原子力規制における検査制度の見直しに伴う保安規定（変更）認可申請について

令和 2 年 9 月 1 8 日付け東許第 20009 号をもって、核燃料物質の加工の事業に係る保安規定の変更について、申請する。今回の変更は、令和 2 年 4 月 1 日の法令改正に基づく新たな検査制度に対応するため、規定の削除、追加及び変更を行うものである。保安規定の章構成を図 1 に示す。また、保安規定の変更の概要を表 1 に示し、章立て構成の新旧比較について表 2 に示す。

図1 保安規定の章構成

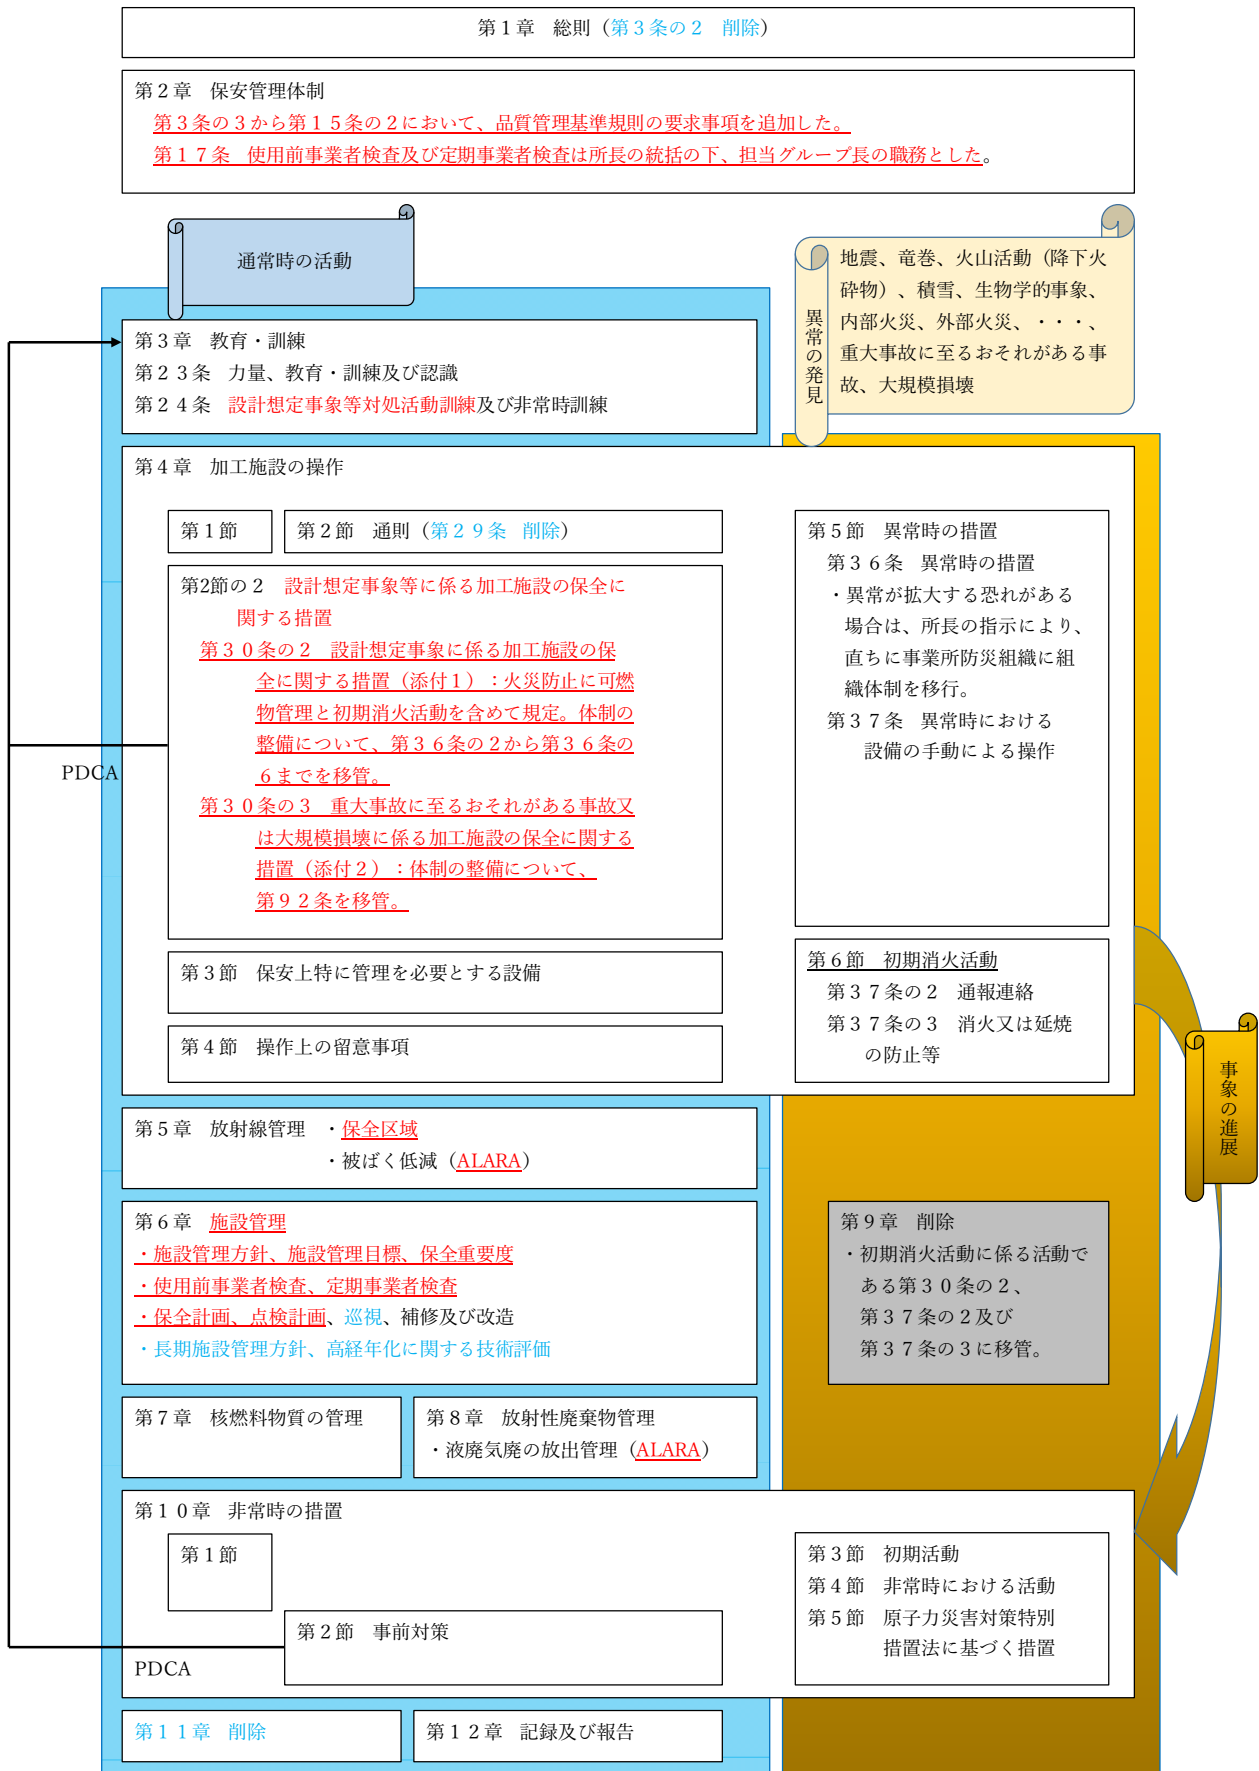
- ・ 安全文化の育成及び維持は保安活動の中で展開するものであることから関連条文において定めるとともに、第3条の2を削除。
- ・ 基本的に従前の章構成を継承しつつ、品質マネジメントシステムへの要求事項への対応のため、第2章（第3条の3から第15条の3）の関連する条文を追加又は変更した。この際、業務プロセスを再整理し、個別業務として6つの章（第4章「加工施設の操作」、第5章「放射線管理」、第6章「施設管理」、第7章「核燃料物質の管理」、第8章「放射性廃棄物管理」、第10章「非常時の措置」）の業務（以下6業務という。）とすることを、第11条において明確化した。なお、第12条から第12条の7の設計関連及び第12条の8から第12条の10の調達関連の追加及び変更については、従前からの下位文書への展開において遜色なく、既存の設計結果及び調達結果に大きな影響を与えるものではない。

- ・ 第2章第5節「評価及び改善」においては、是正処置及び予防処置に加え「不適合その他の事象」も対象とし、幅広い改善措置活動として追加及び変更された事項等に関し、二次文書である評価・改善基準に取り込んで展開し対応する。
- ・ 第13条の3（機器等の検査等）では、保安品質マネジメントシステムとして検査の独立性の確保を明確化し、第6章「施設管理」に定めた担当グループ長による使用前事業者検査等の実施とも整合させるとともに、第17条（職務）に反映した。

- ・ 加工規則の用語に倣い「設計想定事象等」について第24条等にて文章表現の適正化を行った。また、初期消火活動が設計想定事象である火災の防止の一貫であるため、これに取り込んで整理したことで、第76条から第80条を削除した。
- ・ 第45条の2（保全区域）を追加した。保全区域は、加工施設の保全のために特に管理を必要とする場所であって、管理区域以外のものであることから、別図3に示す場所とし、標識等による区別、必要に応じ立入制限等の管理措置を周辺監視区域基準に定める。

- ・ 第 6 章「施設管理」は、従前の保守管理を踏まえて、保全の有効性評価を行い施設管理の有効性評価を行うよう、以下の見直しを行った。この際、第 4 章「加工施設の操作」第 29 条（巡視・点検）を削除し、「巡視」と「点検」に整理して第 6 章「施設管理」に取り込んだ。
 - 使用前事業者検査、定期事業者検査に関する事項を追加。
 - 施設管理方針に基づき、保全重要度に応じた施設管理目標を定めることを追加。
 - 保全対象範囲（許可及び設工認に基づく安全機能を有する施設、その他自ら定める施設）を策定し、保全対象に保全重要度を設定し、保全重要度に応じた保安活動の実施を追加。
 - 保全重要度を踏まえ、保全活動管理指標を設定し、保全活動管理指標の目標値を設定し、見直し、監視計画を策定し、実施し、結果を記録することを追加。
 - 保全計画、点検計画、設計及び工事の計画、毎日 1 回巡視、特別な保全計画を追加。
 - 第 11 章「定期評価」を削除し、高経年化に関する技術評価と長期施設管理方針を追加。
 - 第 23 条に使用前事業者検査及び定期事業者検査に関する検査員として、該当する要員に対する教育・訓練の実施及び検査員の認定を追加。
